CHUM Centre-ville

Mémoire de Projet Montréal relatif à l'implantation du
nouveau CHUM sur le site de l'actuel hôpital Saint-Luc

Présenté à l'Office de consultation publique de Montréal

Décembre 2006

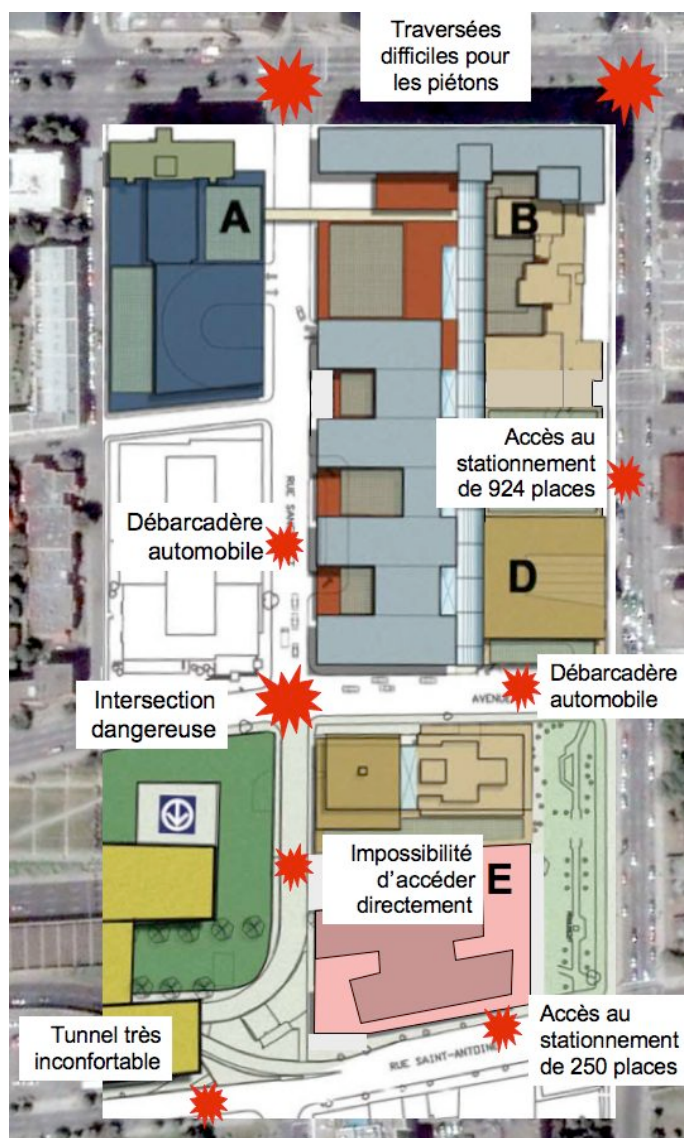
L'examen des plans préliminaires du nouveau CHUM permet de constater que la partie la moins dense du projet, là où l'utilisation du sol serait la moins intensive, est précisément celle correspondant aux bâtiments anciens. Du côté de la rue Sanguinet, l'immeuble accueillant les unités d'hospitalisation culminera à 18 étages de hauteur. En façade Saint-Denis, celle-ci ne sera toutefois que de 6 étages : le rez-de-chaussée et les premier et second étages constitueraient un vaste hall d'accueil, le centre d'oncologie serait situé au troisième, la clinique externe au quatrième, le centre de médecine de jour au cinquième, alors que le dernier étage serait réservé à l'enseignement. À 4 750 m² chacun, ces six planchers totalisent 23 750 m². L'essentiel de ces superficies, ainsi que les volumes correspondants, pourrait être récupéré en incorporant les immeubles anciens au projet. Si cela devait ne pas suffire, soit on utiliserait plus intensivement une autre partie du site, soit on ajouterait un immeuble au projet (voir page 7).

Aux plans actuels, l'espace mécanique du troisième sous-sol et le service de radio-oncologie occupent en partie l'emplacement de l'église Trinity / Saint-Sauveur. Il serait toutefois aisé de les aligner le long de la rue Sanguinet, plutôt que de la rue Viger. Quant aux vestiaires des employés, ils pourraient être relogés à de nombreux endroits.

En dernière analyse, tout ce qui motive donc la destruction de l'église Trinity / Saint-Sauveur et des autres bâtiments anciens occupant le site est la volonté de construire quatre étages de stationnements en souterrain, totalisant 924 places.

- *Rénover et intégrer au projet du nouveau CHUM l'église Trinity / Saint-Sauveur ainsi que les autres bâtiments anciens occupant l'îlot D du site.*
- *Abaisser le nombre d'espaces de stationnement en souterrain prévus à l'îlot D de 924 à 400 places, de façon à ce que la fonction stationnement n'entre plus en conflit avec la rénovation et l'intégration au projet de l'église Trinity / Saint-Sauveur et des autres bâtiments anciens présents sur le site.*

Esplanade piétonne créée au cœur du *Quartier de la santé* du fait de la fermeture de la sortie Sanguinet de l'autoroute Ville-Marie

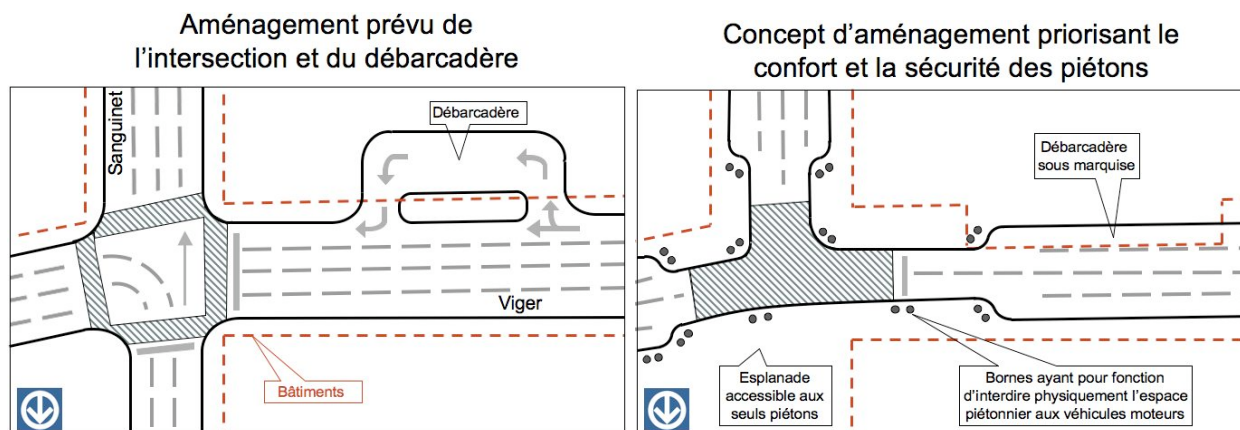
En contrepartie de ces modestes désagréments pour les automobilistes confortablement installés dans leur véhicule, on créerait une situation à tous égards idéale pour les piétons en aménageant à leur bénéfice exclusif une vaste esplanade au cœur même du nouveau *Quartier de la santé*.

On constate à la figure ci-contre qu'à partir de la station de métro Champ-de-Mars, les piétons accéderaient directement à l'îlot E du nouveau CHUM, où seront logés les cliniques externes (dans l'actuel immeuble Videotron) et le centre de recherches (nouvel immeuble de 18 étages). Anticipant le *Quartier de la santé*, nous illustrons un îlot F pouvant accueillir un immeuble donnant lui aussi sur l'esplanade piétonne. Si l'intégration au projet de l'église Trinity / Saint-Sauveur devait obliger à trouver ailleurs des superficies d'accueil pour les fonctions hospitalières, cet îlot F serait la destination toute indiquée.

Concluons qu'il est à nos yeux impensable que l'on songe à loger le nouveau CHUM sur ce site sans fermer la sortie Sanguinet de l'autoroute Ville-Marie. En plus de créer une situation impossible pour les piétons, le maintien de cette sortie autoroutière ferait paraître ridicule toute prétention d'utiliser le nouveau CHUM comme bougie d'allumage de la création d'un nouveau quartier. Nous sommes par ailleurs d'avis que la fermeture de la sortie d'autoroute ne doit pas avoir pour objectif de prolonger la rue Sanguinet jusqu'à la rue Gosford, de façon à rétablir la situation qui prévalait il y a 35 ans. Pour cause, ce dont Montréal a besoin aujourd'hui, ce n'est pas de 135 mètres supplémentaires de rues où faire circuler des véhicules moteurs, mais bien d'espace où les piétons puissent par milliers déambuler en tout confort et en toute sécurité.

- *Fermer définitivement la sortie Sanguinet de l'autoroute Ville-Marie. Les véhicules provenant de l'Ouest utiliseront la sortie située entre Radio-Canada et l'usine d'embouteillage Molson, environ un kilomètre plus à l'Est.*
- *Aménager une vaste esplanade piétonne au pourtour de la station de métro Champ-de-Mars, permettant aux usagers du transport collectif et autres piétons d'accéder de façon sécuritaire et confortable aux immeubles des îlots E et F du nouveau CHUM et du futur Quartier de la santé.*

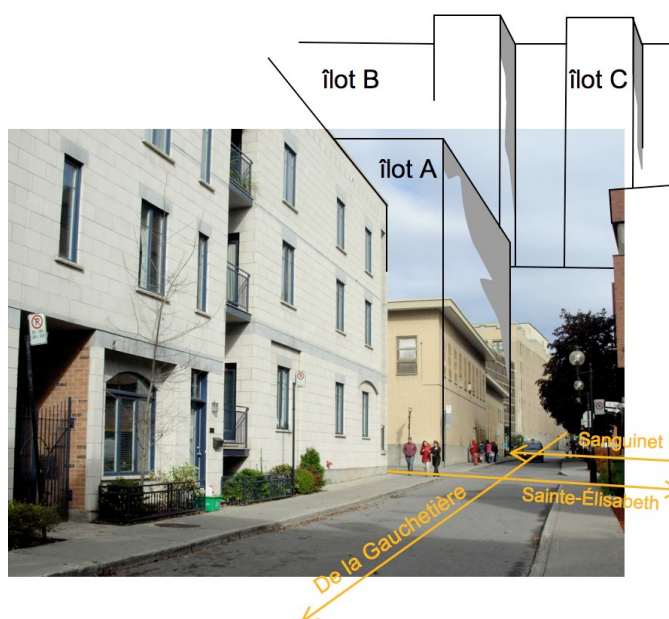
On aura noté au dessin de droite la présence de bornes ayant pour fonction d'interdire l'espace piétonnier aux véhicules moteurs. L'expérience montre que l'automobile se glisse partout où il lui est physiquement possible de le faire et ce, quoi que dise la réglementation. L'actuelle esplanade piétonne du métro Champ-de-Mars en offre une excellente illustration : certaines journées, on y compte jusqu'à dix véhicules stationnés; qu'un livreur de boissons gazeuses ou de croustilles décide de reculer son énorme camion jusqu'aux portes de la station, prétendument pour approvisionner le modeste dépanneur qui s'y trouve, et les piétons n'ont tout simplement plus nulle part où passer. Le seul moyen de mettre fin à ces situations consiste à interdire l'accès aux espaces visés par le recours aux dispositifs physiques appropriés.

Les plans du nouveau CHUM comprennent deux débarcadères automobiles, l'un sur Viger, l'autre sur Sanguinet. S'agissant de débarcadères protégés, les véhicules couperont le trottoir une première fois à l'entrée, une seconde fois à la sortie. Par ailleurs, quand un grand nombre de véhicules se présenteront simultanément, le trottoir lui-même sera envahi par des véhicules à l'arrêt, comme cela est si courant devant le Palais de justice, à l'intersection des rues Saint-Antoine et Saint-Laurent. Voilà comment par le mode d'aménagement retenu, on donne la priorité à ceux qui se déplacent en automobile au détriment de ceux qui marchent.

Il existe une autre façon d'aménager un débarcadère automobile protégé sans aucunement nuire aux piétons : couvrir le trottoir d'une marquise. C'est à cette solution qu'ont recouru deux grands hôtels de Montréal, le Reine-Élisabeth et le Ritz. Une automobile qui s'y présente n'empêche aucunement les piétons de continuer à déambuler paisiblement, pour cette raison évidente et simple qu'il n'existe aucune possibilité physique de conflit entre les deux. Si on peut admettre que les automobiles traversent un trottoir

- *Remplacer les deux débarcadères automobiles prévus aux plans par des marquises, de façon à donner clairement la priorité à ceux qui se rendront au nouveau CHUM par transport collectif ou à pied, plutôt qu'en automobile.*
